## 前回の熊野川懇談会におけるご質問内容

※第13回熊野川懇談会資料1のP34より

クラスター4  
(上流域多雨型)

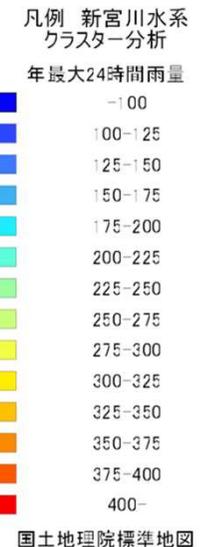
アンサンブル予測降雨の中で、「過去の実績洪水には含まれていない将来の降雨パターン」というのがある。これは、実際にアンサンブル予測のシミュレーションの中で発生した時空間分布が過去のパターンにないものということを示していると思われるが、どのような分布だったのか教えて欲しい。

気候変動予測モデルによるアンサンブル将来予測降雨波形のデータ群(30カ年×12ケース)=360カ年の年最大雨量となる洪水群を用いて空間分布のクラスター分析を行うと、熊野川の気候変動予測モデルによるアンサンブル将来予測降雨の降雨分布は、5パターンに分類されると推定されました。

計画対象の主要降雨波形としている実績の降雨分布に含まれないケースは、クラスター4(上流域多雨型(十津川、北山川ともに上流多雨))、クラスター5(合流点下流域集中型)の2ケースになります。

## (例示)

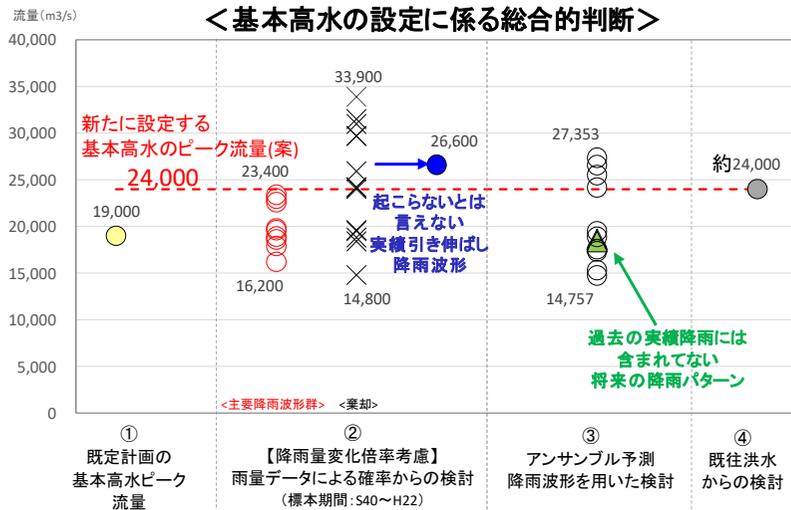
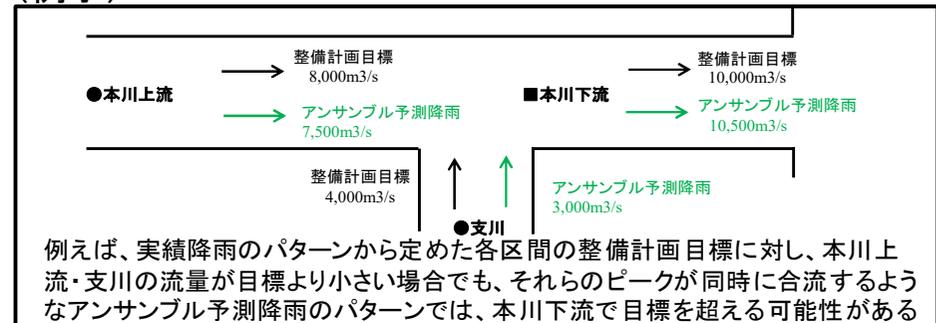
「26,000m<sup>3</sup>/s(青丸)や過去の実績洪水には含まれていない降雨パターン(緑三角)は整備途上の上下流、本支川のバランスのチェック等に活用」との記載があるが、どういうことに気を使わないといけないのか。

気候変動予測モデルによるアンサンブル予測降雨波形を活用して、以下を想定しています。

- ・計画対象降雨の降雨量相当のアンサンブル予測降雨波形を用いたハイドログラフ群のピーク流量の最大値と最小値の範囲内に基本高水のピーク流量が収まっているかどうか等、決定する基本高水の妥当性の確認に活用。
- ・時空間的に著しい引き伸ばしになっている等から、これまで棄却してきた実績降雨の引き伸ばし降雨波形について、気候変動予測モデルによるアンサンブル予測降雨波形群(過去実験、将来予測)を踏まえて発生の可能性を検討。
- ・過去の実績降雨には含まれてない降雨パターンが気候変動の影響によって発生する可能性についても留意し、将来のアンサンブル予測降雨波形群を用いて、改修途上の本川・支川、上下流バランスのチェックに活用します。

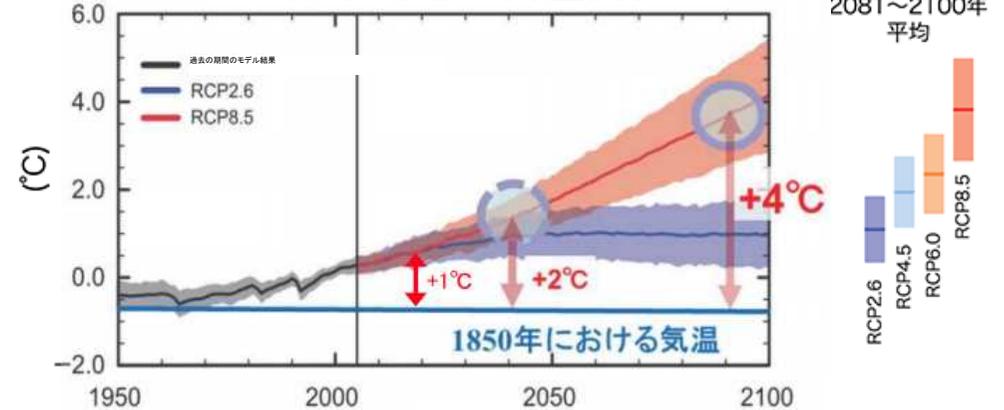
変化倍率1.1倍は気候変動が2度上昇するd2PDFモデルを採用しているが、何年ぐらいのタイムスケールを想定しているか。

21世紀末に気温上昇を2℃以下に抑えるというシナリオ(RCP2.6)を基本に治水計画に反映させる外力の基準とし、2℃上昇による降雨変化倍率等を用いています。

しかし、このRCP2.6の21世紀末のデータがないため、21世紀末に4℃上昇するというシナリオ(RCP8.5)における2040年ごろの2℃上昇している時点のデータ(d2PDF)を用いており、河川整備計画を検討する上で同じぐらいのスケールとなっています。
